Zápis z pracovného stretnutia

Projekt: MET Ružinovská radiála, PD
Dátum: dňa 4.5.2021 o 9:00 hod. – online stretnutie
Prítomní: za Zhotoviteľa:
Dopravoprojekt (DPP): Michal Bocora, Nikola Grančič, Rastislav Hajach, Lucia Hlaváčová, Igor Karchutňák, Gabriela Pekárová
Metropojekt (MP): Václav Misárek
za Objednávateľa:
Hlavné mesto SR Bratislava (HMBA): Angelika Agócssová, Gabriella Balkó, Eva Kostolányiová, Alena Kovárová, Tomáš Peciar, Jakub Tomšík
Dopravný podnik Bratislava (DPB): Marek Braniš, Michal Dekánek, Ivan Čuperka, Karol Kollár, Ivan Minarovič, Milan Šimkovič, Róbert Špaček
Metropolitný inštitút Bratislava (MIB): Michal Marcinov, Kristína Olesová

Predmet stretnutia: **Príprava dokumentácie DSP - Meniareň Astronomická, návrh POV, situácie**

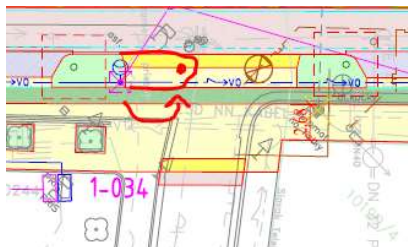
- Zastávka Americké námestie a Križna
 - osadenie prístreškov na obidve nástupištia v súlade s dizajn manuálom
- Zastávka Saleziáni
 - smer centrum
 - stožiar TV 2-029 zasahuje do prístrešku umiestneného v súlade s dizajn manuálom
 - prístrešok sa prispôbi polohe existujúceho stožiaru
 - osadí sa iba 1 prístrešok
 - smer Ružinov
 - do prístrešku umiestneného v súlade s dizajn manuálom zasahujú stromy
 - DPP navrhuje preveriť možnosť výrezu z modulu strechy
 - multifunkčný panel sa na tomto nástupišti doporučuje umiestniť iba z jednej strany a to bližšie ku označníku z dôvodu obmedzenej plochy nástupišťa
 - **MIB preverí možnosť návrhu atypického prístrešku pre toto nástupišťe**
- Zastávka Líščie nivy
 - osadenie prístreškov na obidve nástupištia v súlade s dizajn manuálom

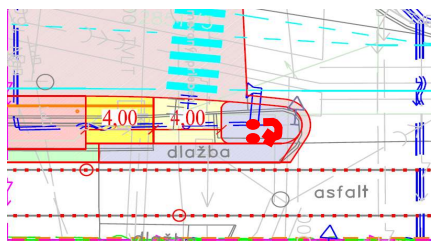
- HMBA požaduje doplniť povrchovú úpravu ostrovčeka aj na doplnenom úseku so zábradlím pri nástupišti Saleziáni.

- potrebu zábradlia na združenej električkovej a trolejbusovej zastávke Saleziáni HMBA a DPB ešte prehodnotia

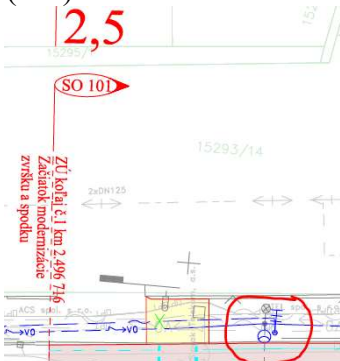
- HMBA žiada v zmysle pripomienok ku konceptu DUR preveriť posun trasovania vedenia VO od km 1,950 – 2,295 od koreňových systémov existujúceho stromoradia
- do ďalšej aktualizácie situačných výkresov bude premietnutá požiadavka HMBA na posun stožiaru v ostrovčeku pred zastávkou Líščie nivy smer centrum bližšie k hrane s električkovým telesom, z dôvodu plánovanej cyklotrasy

zastávka Líščie nivy
Zast. Líščie nivy

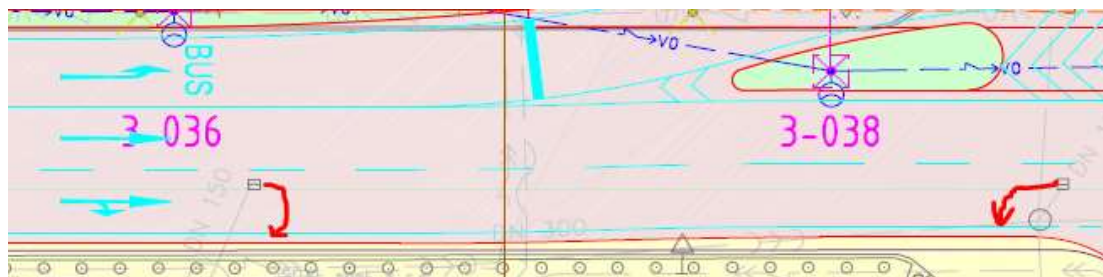
- HMBA žiada o opravu zdvojeného textu.

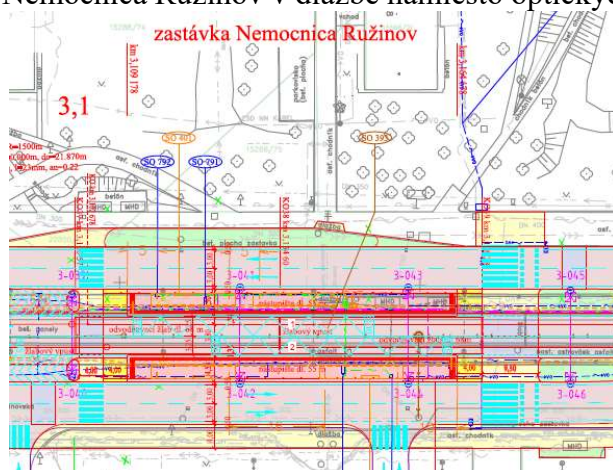
- Projektant navrhuje v mieste podjazdu Bajkalská vybudovanie železobetónovej vane z dôvodu vysokej hladiny pozemnej vody v dĺžke cca 192 m
- Rozhranie medzi zníženou električkovou traťou a komunikáciou v podjazde Bajkalská projektant zvažuje riešením predĺženia oporného múru do výšky zábradlia.
- Pôvodná trativod DPB v električkovom telese sa zruší.
- HMBA ešte preverí požiadavku na úpravu vjazdov a výjazdov v úrovni chodníka.

- HMBA ešte preverí požiadavku na vyznačenie jazdného pruhu popri zastávke Nemocnica Ružinov v dlažbe namiesto optických prahov pred priechodmi.

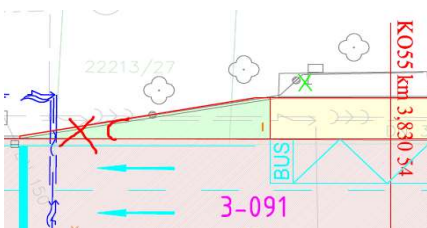
- Preveriť možnosť združenia CDS stožiarov s trakčnými stožiami v križovatke Ružinovská - Tomášikova.

- HMBA opakovane žiada o ukončenie všetkých ostrých cípov zelených plôch na 1 m od komunikácie.

– Situácia C01-7

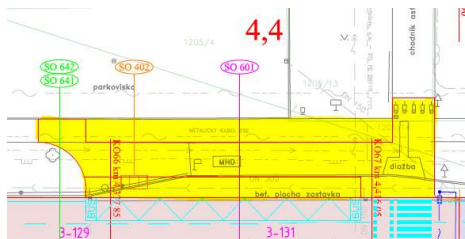
- Pripomienka zo strany DPP – preverenie možnosti doplnenia zelene v chodníku v km 4,4.
